## PROJET DE PARC PHOTOVOLTAÏQUE BESSENS ENERGIES

COMMUNE DE BESSENS (82)

DEMANDE DE PERMIS DE CONSTRUIRE  
OBSERVATIONS SUITE A L'ENQUETE PUBLIQUE

**AVRIL 2022**

**Illustration 41 : Cartographie du SRCE de la région Occitanie**  
Source : IGN Scan 100, INPN, SRCE Occitanie ; Réalisation : Antifex 2020

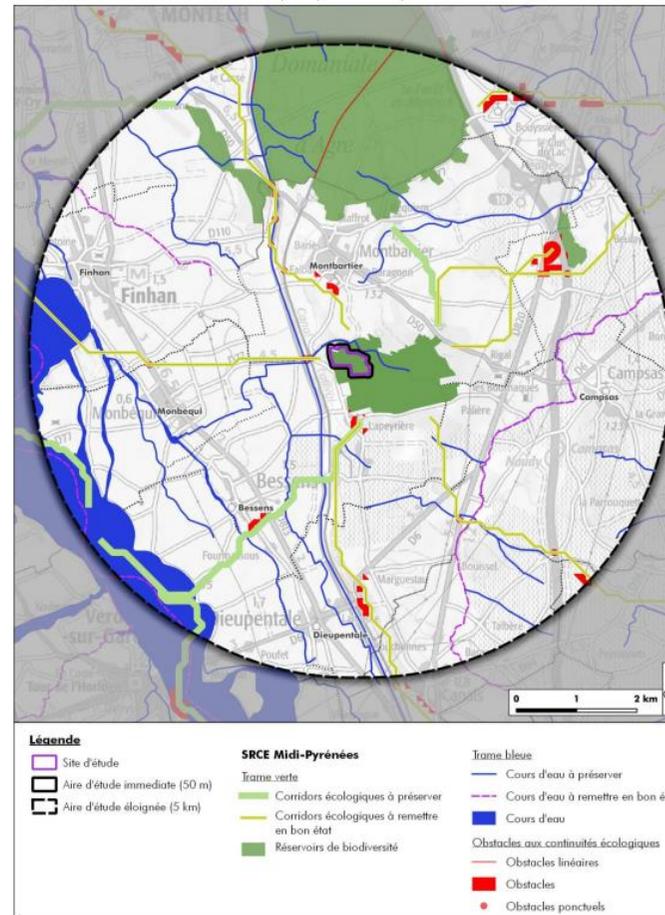
| <p><b>Net47 (SSNTG) - Net55 (Nature en Occitanie)</b></p> | <p><b>Corridor écologique et demande d'autorisation de défrichement</b></p> <p>S'il n'a pas cherché à l'éviter en amont, le porteur du projet fait bien état de l'implantation de son projet au sein de la Znieff, qui constitue également un réservoir de biodiversité de la Trame verte et bleue d'Occitanie. Il omet toutefois d'exploiter pleinement sa carte (Illustration 41), puisque son projet se positionne également sur l'arrivée d'un corridor écologique à remettre en bon état pour connecter la Znieff. Cette position d'un parc photovoltaïque clôturé est de nature à nuire à la remise en état du corridor visé et surtout à son efficacité de fonctionnement.</p> <p>Question du CE : Qu'en est-il ?</p> <p><i>Réponse de la société Valorem</i></p>   | <p>Nous avons répondu précédemment quant à l'impact du projet sur le réservoir de biodiversité : non seulement l'enjeu le plus important (le Sérapias en cœur et habitats associés) est évité, mais le parc en lui-même constituera un habitat d'espèces, y compris patrimoniales (Alouette lulu par exemple). En ce qui concerne le corridor à restaurer, identifié dans le SRCE Occitanie (Page 57 et illustration 41 de l'étude d'impact)</p> |

Une vue plus rapprochée montre que le projet n'est absolument pas de nature à remettre en cause sa fonctionnalité :

En jaune : corridor à restaurer (SRCE)  
En rose : emprise clôturée du projet  
En vert : continuités écologiques préservées

**Comparaison production et consommation en 2020  
(MWh) - CC Grand Sud Tarn et Garonne**

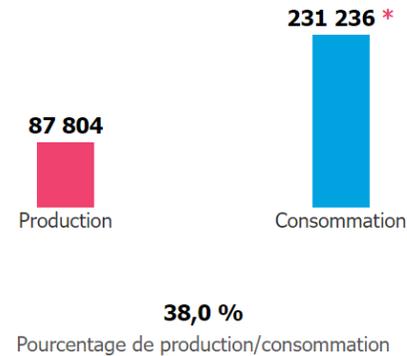
Plus judicieux de mieux répartir l'effort nécessaire de production d'énergies renouvelables entre les collectivités territoriales pour limiter l'impact environnemental de l'anthropisation sur un territoire unique  
 - Les Bessinois ont le sentiment d'avoir déjà « donné » en matière d'accueil d'énergies propres  
**Question du CE : Qu'en est-il de répartir l'effort en matière d'énergie renouvelable entre les communes ?**

Le site officiel d'Enedis (<https://data.enedis.fr/pages/portrait-de-mon-territoire/>) montre que la commune de Bessens produit plus qu'elle ne consomme :

Mais si on se met à l'échelle de l'intercommunalité, nous nous rendons compte qu'elle est très déficitaire.

Pour pallier à ce déficit, toutes les communes ne peuvent contribuer de manières égales à cause de contraintes réglementaires, techniques et environnementales. Les panneaux photovoltaïques en toiture sont une des solutions mais ne peut suffire comme expliqué page 34/35 de ce mémoire.

Figure 4 : Localisation des sites potentiels en FD Agre par rapport à la zone d'étude du projet de parc solaire

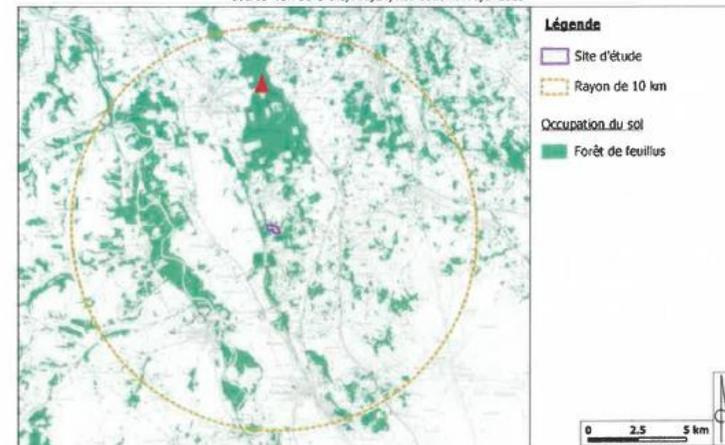
| <p><b>Net55 (Nature en Occitanie)</b></p> | <p><b>Dossier de dérogation de dérogation espèces protégées</b></p> <p>Dans son avis la MRAe demande un complément d'inventaire et une meilleure évaluation des impacts sur l'avifaune nicheuse et utilisatrice du milieu comme zone de refuge de repos et d'alimentation. Le porteur de projet n'a pas donné suite à cette demande, sur le motif que les effets sont modérés et que les espèces trouveront des habitats de substitution dans les zones proches. Nous en déduisons que les enjeux concernant l'avifaune sont largement sous-évalués. De plus c'est méconnaître les comportements territoriaux des oiseaux car les habitats de substitution sont nécessairement déjà</p>   | <p>Des inventaires complémentaires, ciblant notamment les oiseaux nicheurs, ont bien été menés de janvier à juillet 2020 (les inventaires initiaux dataient de 2018). C'est ainsi que, pas moins de 62 espèces qui ont été répertoriées tout au long des deux années d'inventaire.</p> <p>L'évaluation des impacts a été réalisée en tenant compte de la hiérarchisation des enjeux, de l'utilisation par les oiseaux des habitats impactés, ainsi que des retours d'expérience concernant l'utilisation des parcs photovoltaïques en activité par les oiseaux, y compris des espèces patrimoniales (nous avons déjà évoqué l'Alouette lulu). Les espèces qui souffrent le plus actuellement de « cette crise du logement » ne sont pas les espèces forestières, favorisées localement par la fermeture des milieux), du point de vue des fonctionnalités écologiques, se rapprochera quelque</p> |

Comme le démontre la figure 4 qui reprend la proposition de localisation du bureau d'étude ARTIFEX, l'intégralité de la forêt domaniale d'Agre se trouve dans le rayon des 10 km. Plus précisément, les parcelles 23 et 24 se trouvent à 7 km du site d'étude alors que les parcelles 28 et 29c sont à 6 km.
